DYREKTYWA ZDATNOŚCI - AIRWORTHINESS DIRECTIVE
Nr SP -0130 -2001 -A

1. Przedmiot: Samolot / Aircraft, model: M28 „Skytruck”

3. Dotyczy: Przewodu paliwowego w gondoli silnika / Fuel line in the engine nacelle

MANDATORY BULLETIN No. E/12.049/2001

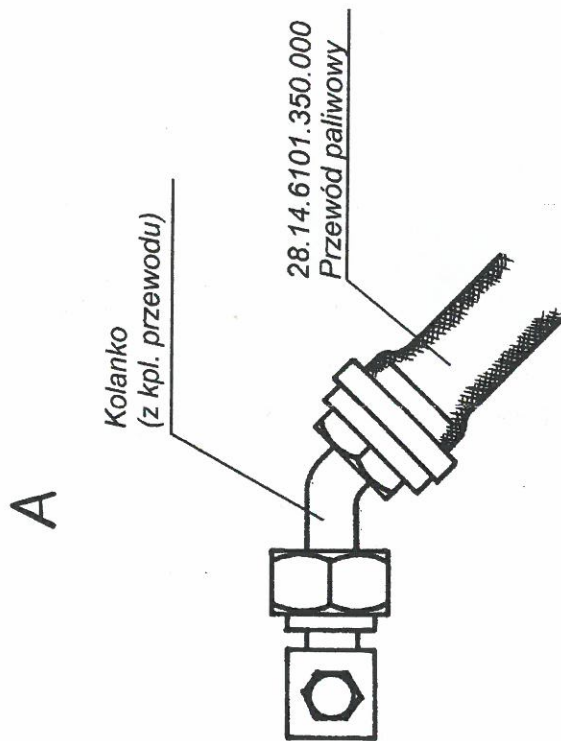
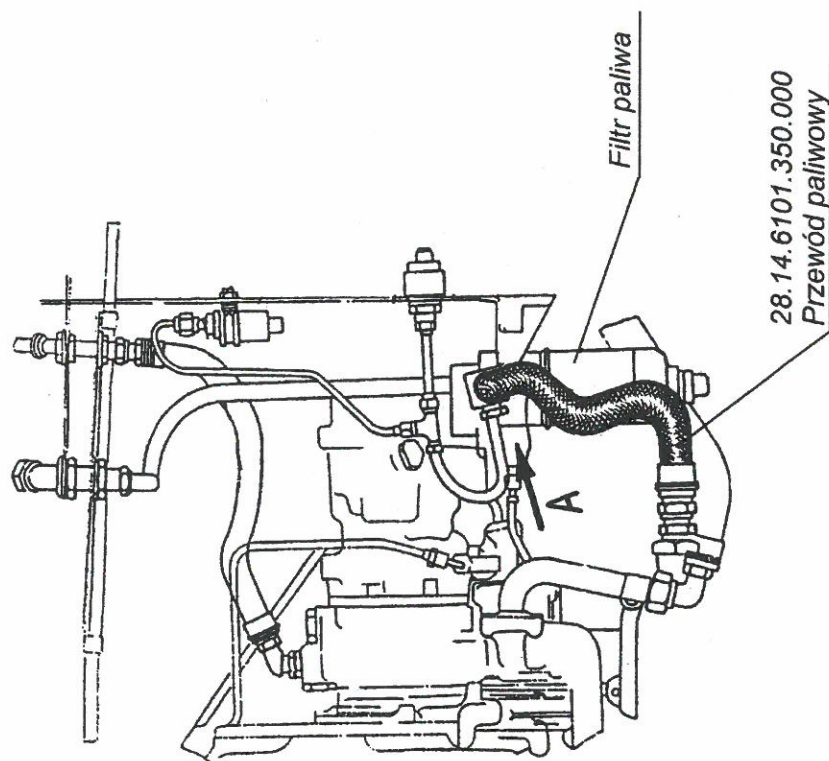
1. Sprawdzić sposób zamontowania przewodów paliwowych 28.14.6101.350.000 w gondolach silników. Przewód ma być zamontowany w taki sposób, aby koniec przewodu wyposażony w kolanko był przymocowany do filtra paliwa (Szkic Nr 1). Jeżeli jest odwrotnie - zmienić sposób montażu przewodu.

Szkic Nr 2

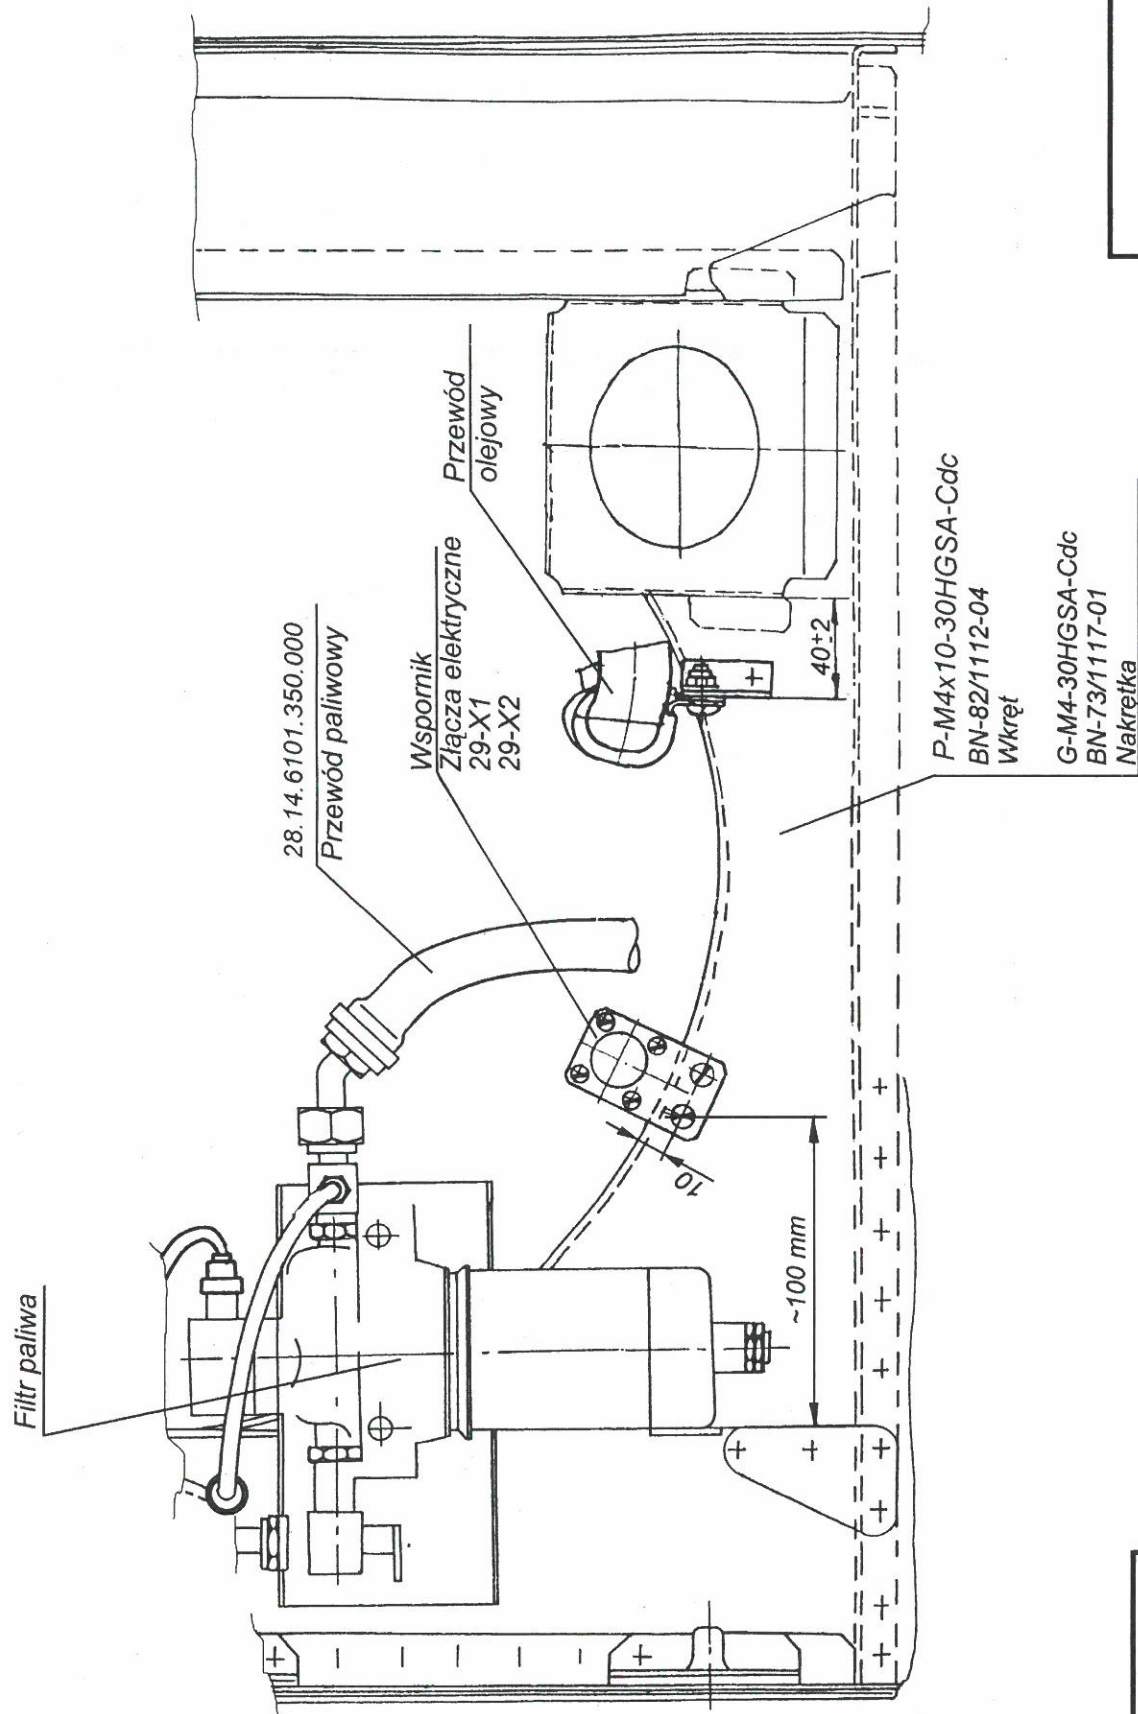
2. Zmienić miejsce mocowania wspornika ze złączem elektrycznym 29-X1 (29-X2) – Szkic Nr 2:

- odkręcić wspornik;
 - wyznaczyć nowe miejsce mocowania wspornika (Szkic Nr 2). Należy przy tym zwrócić uwagę na zachowanie luzu pomiędzy złączem i przewodami elektrycznymi a przewodem paliwowym;
 - w wyznaczonych miejscach wierceć otwory $\varnothing 4,1$ mm;
 - przykręcić wspornik w nowym miejscu.
- Otworów w poprzednim miejscu mocowania wspornika nie zaślepiać.

Zachować luz między złączem 29-X1 (29-X2)
a przewodem paliwowym

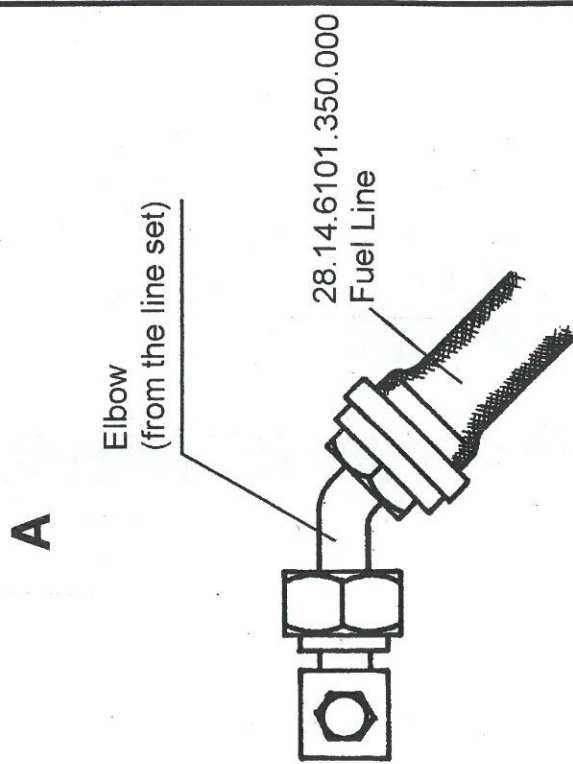
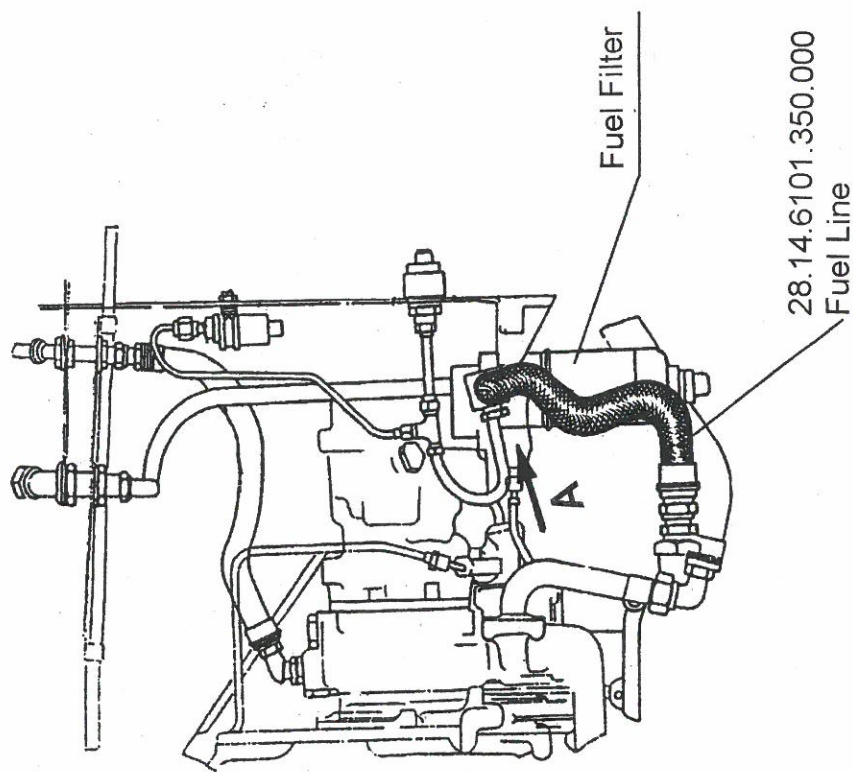
1. Inspect the 28.14.6101.350.000 Fuel Lines in the engine nacelles for the line installation method. Instal the line so as to attach the line end equipped with an elbow to the fuel filter (Figure 1). If it is installed inversely - change the line installation method.

Fig. No. 2

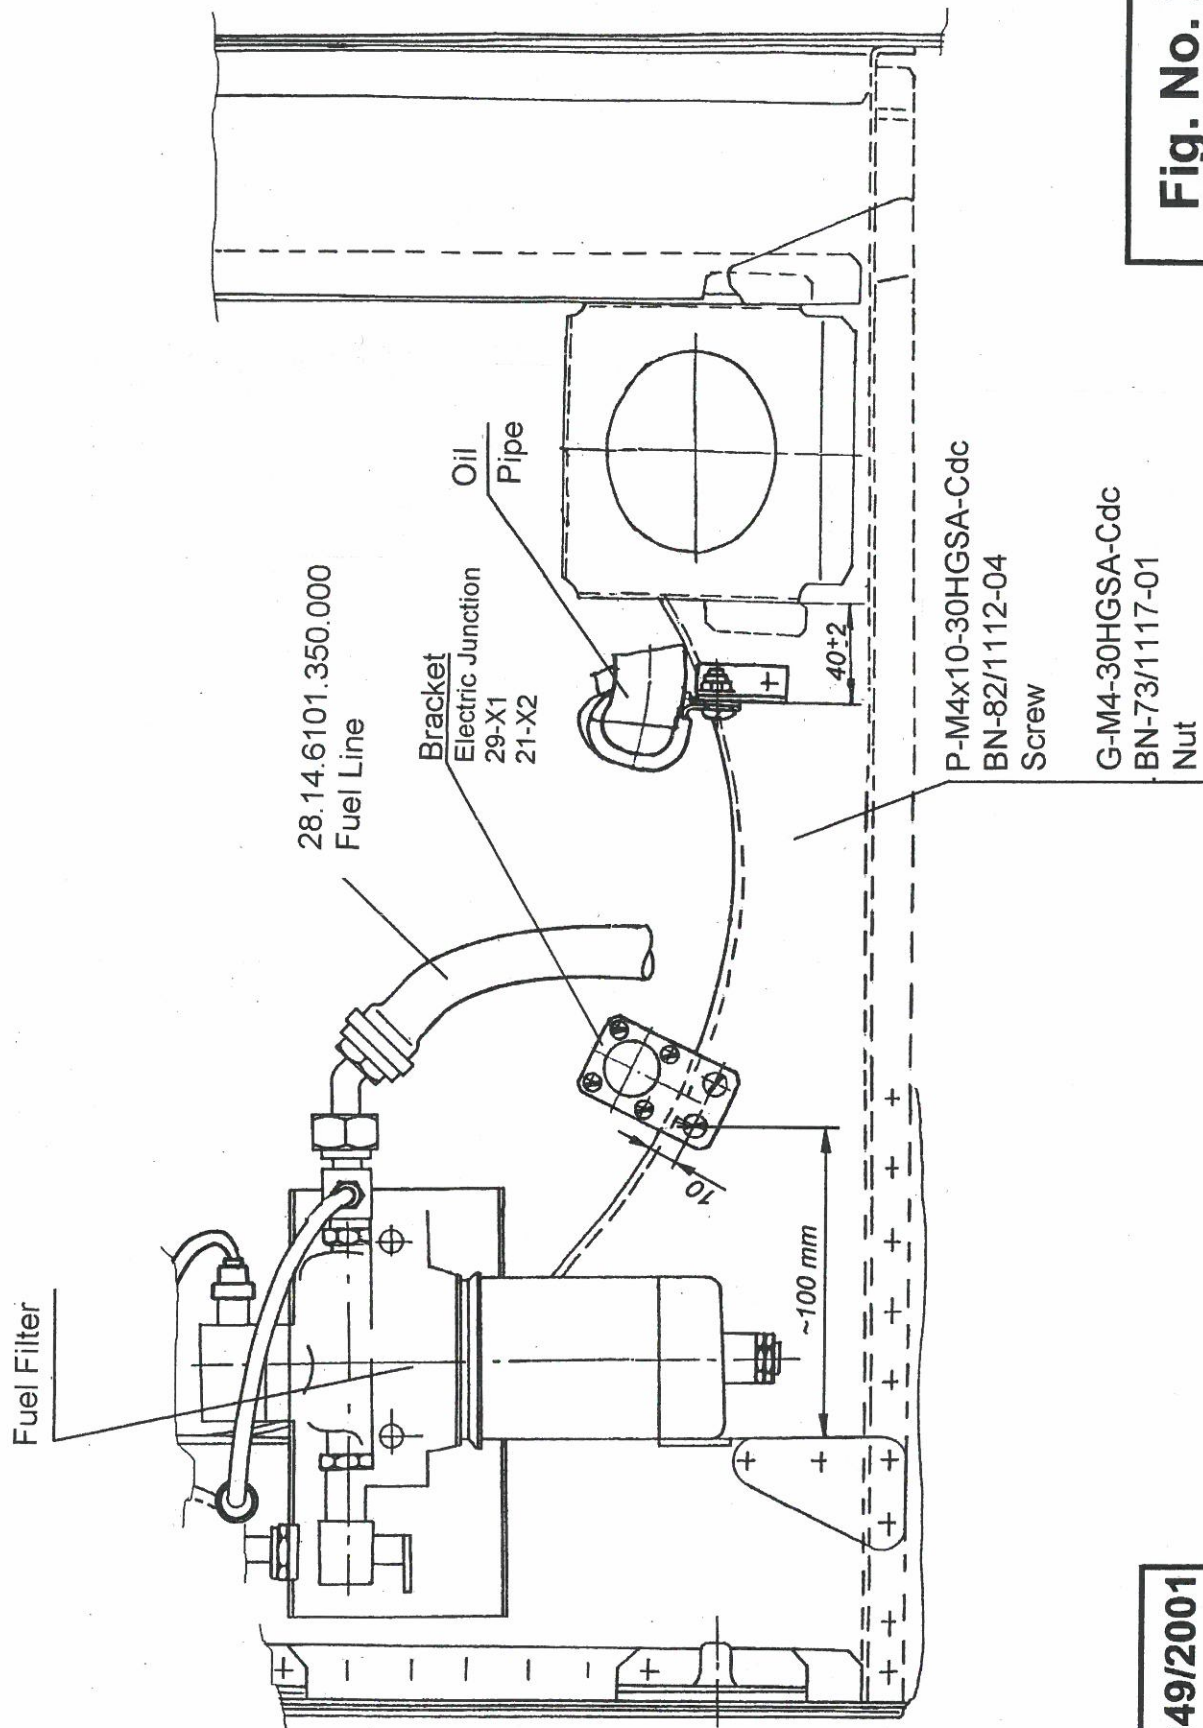
2. Change location of the bracket - to-29-X1 (29-X2) electric junction attachment - Figure 2.

- determine new location of the bracket attachment (Figure 2). Pay attention to keep a clearance between the junction with conductors and the fuel line;

Keep clearance between the 29-X1 (29-X2)
Junction and the Fuel Line
